PRA 2.10

Driftsundersøkelse av renseanlegg
i
Sør-Trøndelag

15. februar 1978

Norsk institutt for vannforskning

Spaltesil under spyling

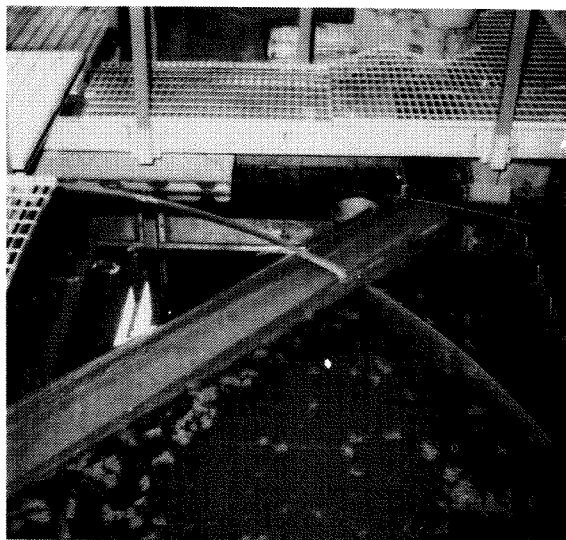
Anlegget virket meget godt ved besøket. Utforming av enkelte anleggsdeler kunne med fordel forandres for å underlette den daglige drift. Det synes å være problemer med sedimentering i de åpne rennene mellom de forskjellige prosessstrinn. Dette kan kanskje elimineres ved større fall gjennom anlegget gjennom å heve silen, eller ved luftinnblåsing i kanalene.

Flyteslam unnslipper i spalte mellom tilløpsrenne (diagonalt i bilde) og sirkulær flyteslam-skjerm

Interiør - lamellseparator til høyre,
mammutpumper for returslam midt i bildet

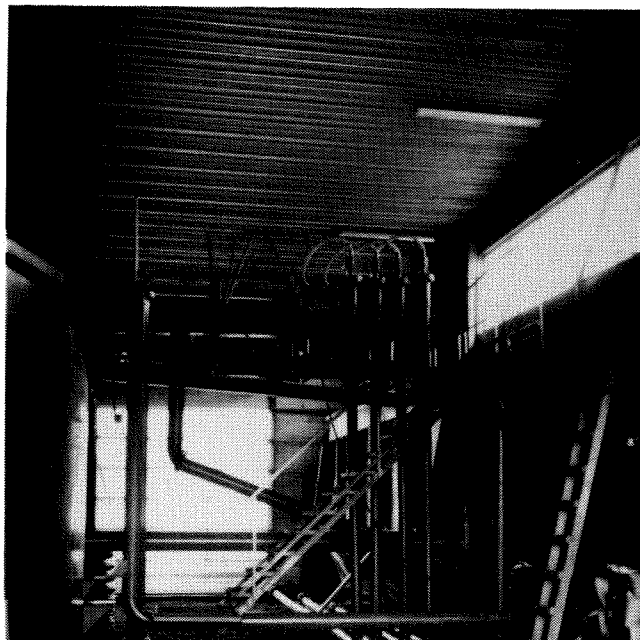
Ved besøket ble det registrert at slam var akkumulert i luftetanken i opptil 1/3 av tankens høyde langs ytterkant. Avleiringen sentralt i tanken kunne ikke måles, men tidligere undersøkelser har vist at mengdene er noenlunde like over hele tverrsnittet. Grunnen til den store akkumuleringen av slam er at det mangler sandfang, og det medfører at sand og annet lett sedimenterbart materiale fra avløpsvannet og septiktankslammet sedimenterer i luftetanken. Det synes som om luftingen ikke gir nok omrøring i bassensentrum, og dette er trolig også medvirkende til slamakkumuleringen. Av denne grunn er også det effektive volumet i luftetanken sterkt redusert, og den faktiske belastningen er vesentlig større enn den teoretiske.

Slamnivået i luftetanken har over tid økt slik at overføringsledningen til lamellseparatoren nå munker i høyde med det akkumulerte slammet. Dette fører til at lamellseparatoren regelmessig går tett av slam, og en får da slamflukt fra anlegget. Separatoren har dessuten en uheldig konstruktiv utforming. Det finnes dødsoner hvor slam og filler akkumuleres. Det medfører betydelig merarbeid for driftsoperatøren å fjerne dette materiale.

Anlegget bør tømmes og renses for akkumulert slam. Maskinrenset rist og sandfang må installeres om problemene med sedimentering i luftetanken skal unngås. Tømming av septiktankslam i tilløpsledningen er uakseptabelt hvis anlegget skal kunne forventes å virke godt. Det bør derfor bygges separatanlegg for mottak og forbehandling av septiktankslam. Lamellsedimentering for avskilling av aktivslam er en tvilsom løsning, og installasjon av konvensjonell sedimentering bør vurderes.

Flyteslam med sopp

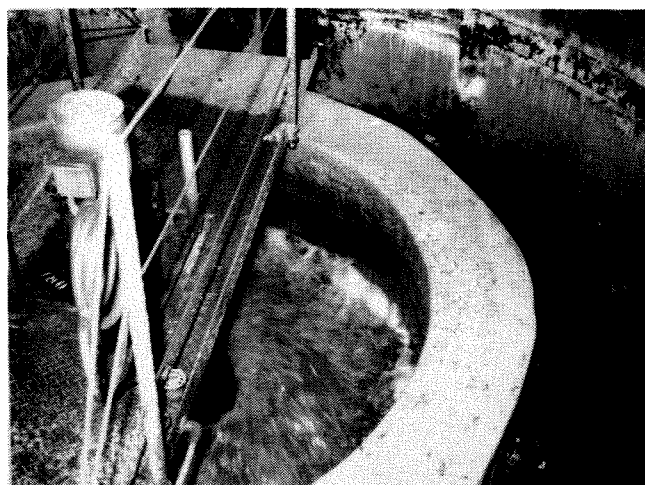
KOMMENTARER									
Pkt. 12: Det var store mengder flyteslam i sedimenteringstanken. Laget var 30 cm tykt og fast (se bilde). Pkt. 23: Vannføring kan ikke måles på dette anlegg, det må beregnes fra timeteller på pumpene. Pkt. 25: Det er ikke rennende vann innlagt, - må legges ut fra kum ved hver bruk. Pkt. 26: Håndvask med varmt og kaldt vann mangler. Pkt. 27: Farlig adkomst via stige, svært glatt gangbane på flyteklokke og dårlig rekkverk. Pkt. 28: Høyt støynivå pga. vibrasjoner fra overflatelufter. Pkt. 29 og 30: Anlegget igjengrodd av slam. Pkt. 44-50: Driftsskjema og driftsutstyr mangler helt.

Årsakene til at anlegget ikke virker er først og fremst konstruksjonsmessige svakheter, dernest mangel på tilsyn og driftsutstyr. Anlegget blir bare ettersatt én gang i uken. Slamflukten og flyteslammet i sedimenteringstanken er en følge av ugunstige hydrauliske forhold ved klokkes bevegelse opp/ned, og at overflatelufteren ikke makter å holde det aktive slam i suspensjon uten at det dannes skum som flyter opp til overflaten i sedimenteringstanken.

Frøset renseanlegg beregnes nedlagt ved årsskiftet 1978/79, og vi vil derfor ikke tilråde ombygging. For å få noen renseeffekt ut av dette anlegget frem til det skal legges ned, kan man låse klokka i midtstilling og drive det med konstantvolum. En forutsetning for å oppnå bedre resultat er daglig tilsyn. Flyteslammet må tilbakesføres til luftetanken daglig. Spylevann må være tilgjengelig for renhold.

Mellomsedimentering med flyteslamavdrag som en V i midten.

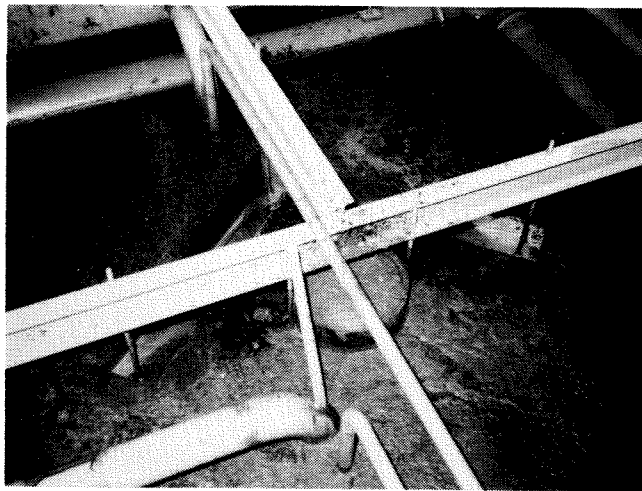
Renseanleggets sedimenteringsbassenger er støpt uten slamlokker. Det er derfor satt inn løse plater på skrå mot bassengvegger for å lede slamm ned til slampumpenes sugestusser. Bak platene er det åpent, og slam som samles her går i forråtnelse.
